Zeitschrift: **Schweizerische Bauzeitung**

WETTBEWERB ZU EINEM NEUEN AUFNAHME-GEBÄUDE IN FREIBURG.

Wettbewerb für ein neues Aufnahmegebäude der S. B. B. in Freiburg.

5. Rang (IV. Preis, 1500 Fr.): Entwurf Nr. 8
„Axe vers Lausanne“.

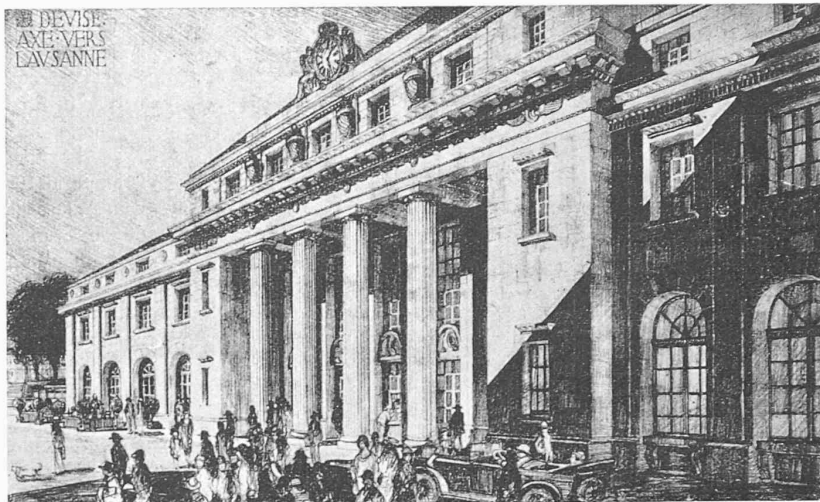
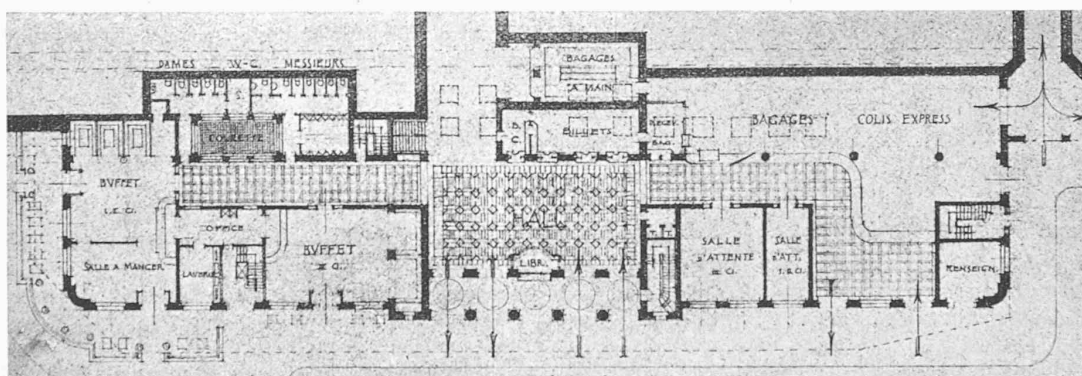
Projet No. 8 „Axe vers Lausanne“. Certaines dispositions du plan du rez-de-chaussée sont défectueuses, notamment les salles d'attente et les W. C. — Eclairage et ventilation des guichets, W. C. et dégagement défectueux. — L'architecture est assez bonne, cependant il est à remarquer que le caractère monumental et prétentieux et la trop grande importance donnée au corps central ne se justifient pas, étant donné les conditions de la situation. — Les propositions de la variante n'offrent pas d'avantages vis-à-vis du projet.

4. Rang (ohne Geldpreis): Entwurf Nr. 2.
Verfasser Arch. Ad. Hertling in Freiburg.

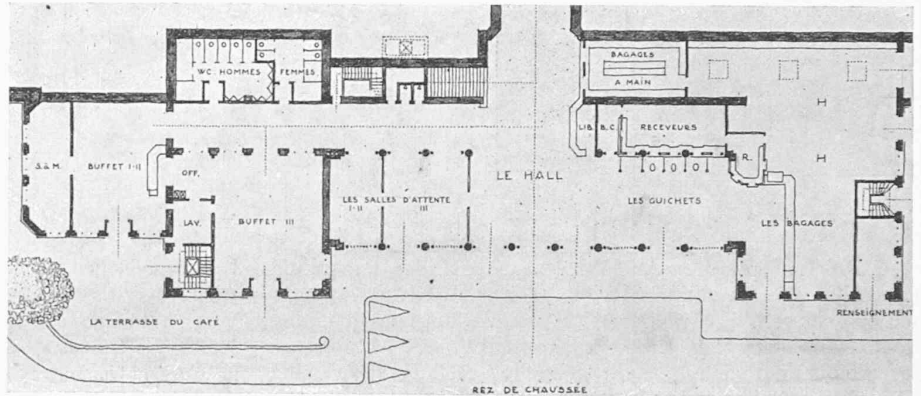
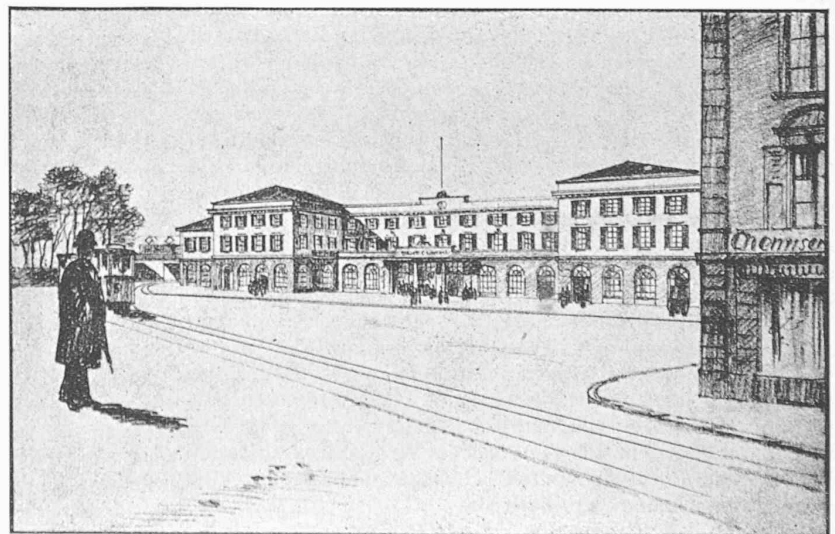
Projet No. 2 „C. F. F. 1925“. L'Auteur, en acceptant les dispositions générales de l'avant-projet, a reconnu que des toitures visibles étaient désavantageuses et propose des terrasses sur le bâtiment principal. Il est regrettable que l'annexe à l'ouest, trop importante, n'ait pas été traitée dans le même sens. L'enserrement du corps central surmonté d'un fronton n'est pas heureux au point de vue architectural et présente des inconvénients en ce qui concerne l'éclairage de certains locaux.

6. Rang (V. Preis, 500 Fr.): Entwurf Nr. 16 „Zachringen“. — Arch. Romain de Schaller in Freiburg.
Ansicht des Bahnhofs aus Nordost.

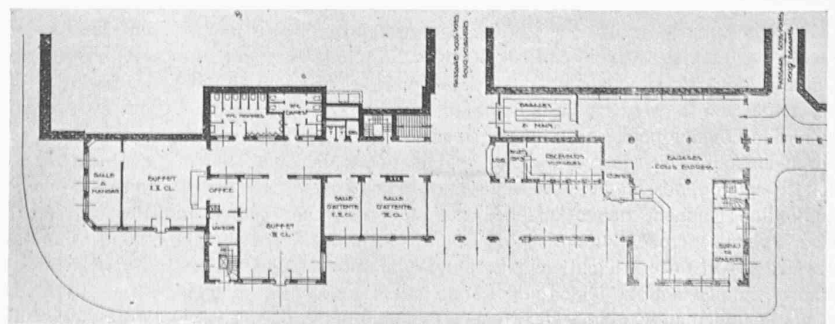
Projet No. 16 „Zaehringen“. Disposition des plans analogue à celle de l'avant-projet. — Etude très sommaire des façades qui présentent cependant certaines qualités d'ordonnance.
